COMMISSION ROYALE DES MONUMENTS ET DES SITES
KONINKLIJKE COMMISSIE VOOR MONUMENTEN EN LANDSCHAPPEN

Betreft : ANDERLECHT. Dapperheidsplein. Bouw van een ondergrondse parking voor auto's, moto's en fietsen met bijbehorende bovengrondse paviljoenen/uitgangen onder een deel van het Dapperheidsplein.

ADVIES VAN DE KCML

(EENSLUIDEND VOOR WAT BETREFT HET BESCHERMDE MONUMENT 'AAN ONZE HELDEN')

Postkaart jaren '30 © Bruciel

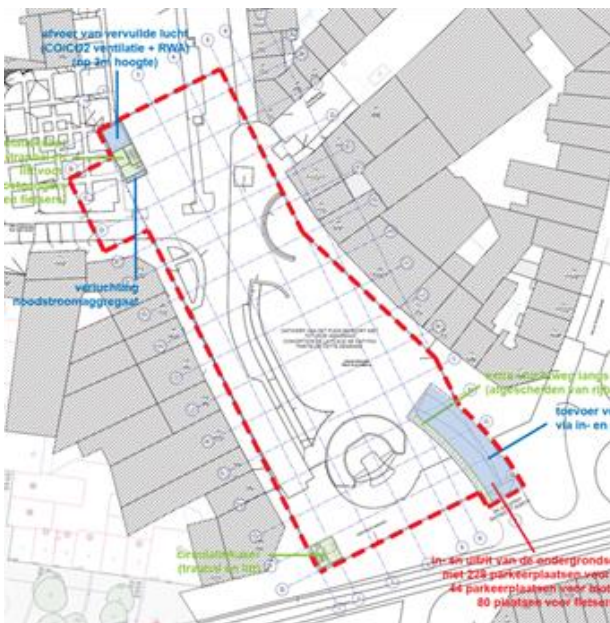
- De historische foto's geven een goed beeld van de oorspronkelijke beplantingen van de border die het monument omzoomt en die erg verschillend was van de huidige situatie. De huidige border wordt volledig omzoomd door een buxushaag van ongeveer vijftig centimeter. Verder staan er drie grote, ongeveer zuilvormig gesnoeide coniferen. Deze vormgeving schaadt de leesbaarheid van het monument, in tegenstelling tot de historische, lage beplantingen die het zicht op het monument niet hinderden. **De KCML dringt erop aan om bij de heraanleg van het plein terug te grijpen naar de historische toestand en een border met lage beplantingen te voorzien die een goede lezing van het monument niet in de weg staat.**
